Contactpersoon
ing P. Hengst
Datum
9 juli 2001
Ons kenmerk
PZDT-B-01197 best
Onderwerp
Aanpassing rijkszeewering Perkpolder

005782 2001 PZDT-B-01197 best
Aanpassing rijkszeewering Perkpolder (ZL 5039)

Betreft (actie en nr.)
-toets uitbreiding Perkpolder

Onderwerp
Uitbreiding Perkpolder (dimensioneren constructie ondertafel i.p.v. doornikse blokken)

DWARSPROFIEL 7

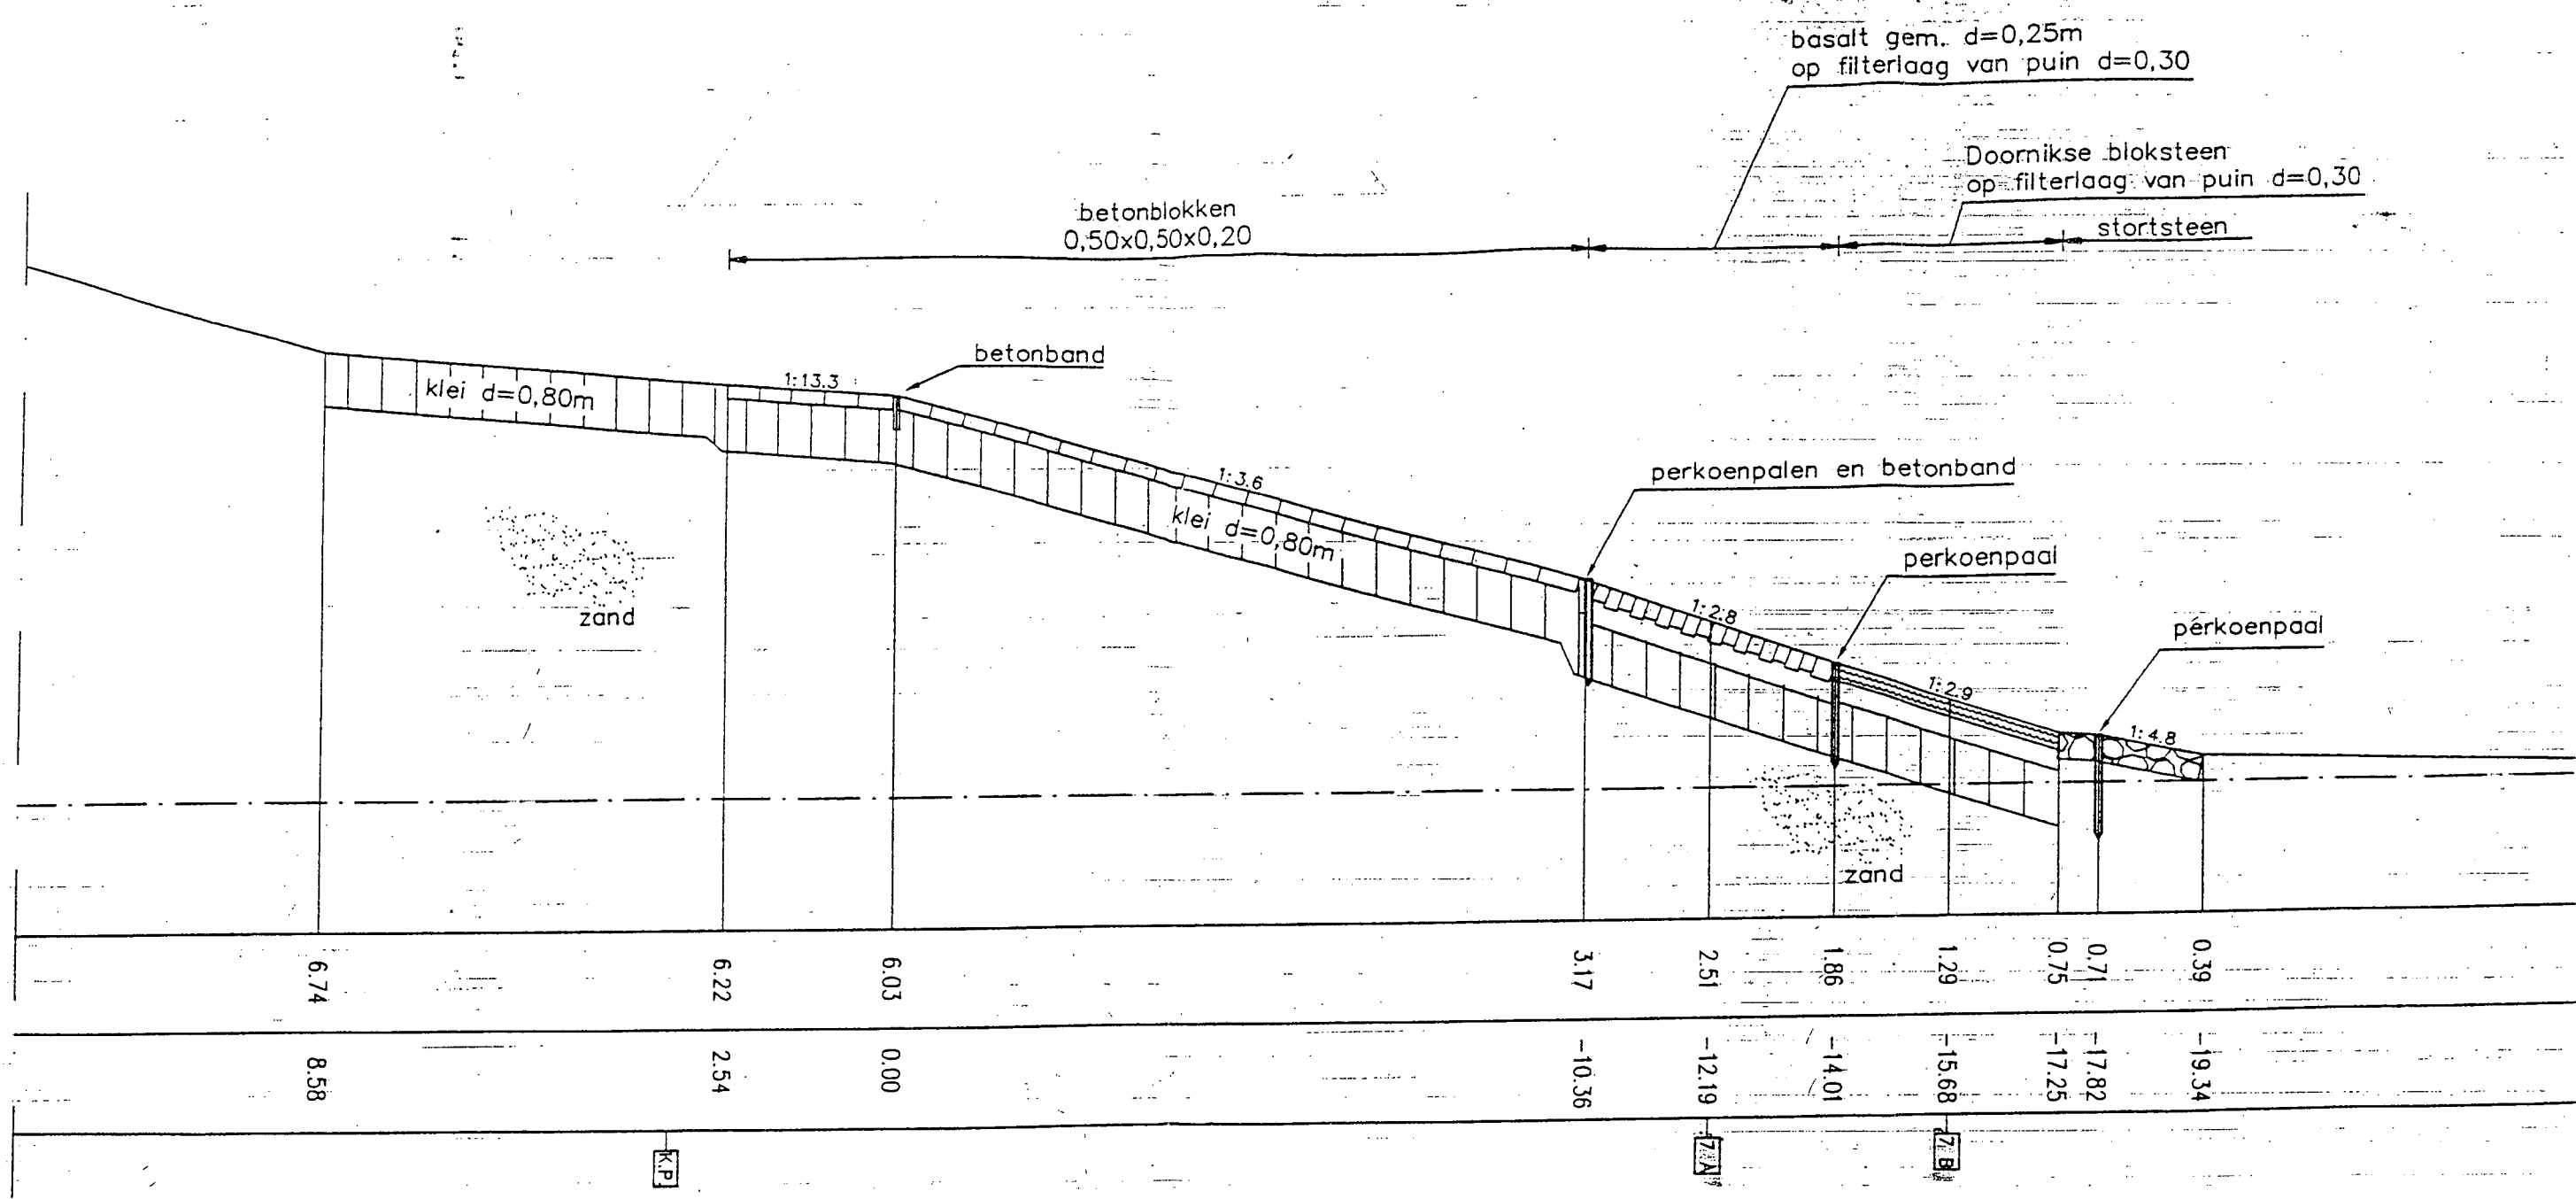
In het dijkvak Perkpolder West, dwarsprofiel "nieuw" rijkszeewering (zie bijlage) moeten de doornikse blokken worden vervangen door een nieuwe glooiingsconstructie van basalt of betonzuilen. Deze nieuwe constructie wordt aangebracht tussen een niveau van ca. NAP + 0.75 m en NAP + 1.86 m met een helling van 1:2,9 of flauwer. Na berekeningen blijkt dat een minimale zuildikte van 0.25 m nodig is. Omdat er bijna geen basaltzuilen van deze dikte voorradig zijn en de basaltzuilen nauwkeurig zijn uitgesorteed (PZDT-M-01189-afwn) is er net als voor een aanvullende vraag op het bestek, ook in deze uitbreiding een optimalisatie berekent. Dit houdt in dat basaltzuilen sortering 0,20-0,25 (gemiddeld 0,225) mogen worden toegepast onder bepaalde voorwaarden:

- de taludhelling moet tijdens de uitvoering extra worden gecontroleerd, deze helling moet altijd flauwer of gelijk zijn aan de aangegeven helling. Op de revisie tekeningen moet deze helling worden vermeld en op dezelfde wijze worden ingemeten als bij de controle;
- de basalt sorteringen worden aangegeven inclusief de gemiddelde zuildikte.
- de beheerder (Martin Stroo) moet worden ingelicht.
- tijdens het herzetten dienen de basaltzuilen kleiner dan 0.20 m te worden verwijderd (bv. kreukelberm).
- voor de uitbreiding geldt tevens dat het basismateriaal (klei) minimaal 0,60 m dik moet zijn. Als deze dikte niet aanwezig is, dan kan eventueel een laag betonpuin 0/40 mm worden aangebracht van 0,60 m dik (liefst 0,80 m).

zuidikte basalt: **minimaal 0,25 m of sortering 0,20-0,25 m (gemiddeld 0,225 m)**

Dikte filterlaag: **0,10 m**

Materiaal filterlaag: **steenslag 16/32 mm (D15 = 20) op geotextiel type I**

Taludhelling: **1 : 2,9 of flauwer**

betonzuilen : 0,30 m /2300 kg/m³

Dikte filterlaag: 0,10 m

Materiaal filterlaag: steenslag 16/32 mm (D₁₅ = 20) op geotextiel type I

Taludhelling: 1 : 2,9 of flauwer
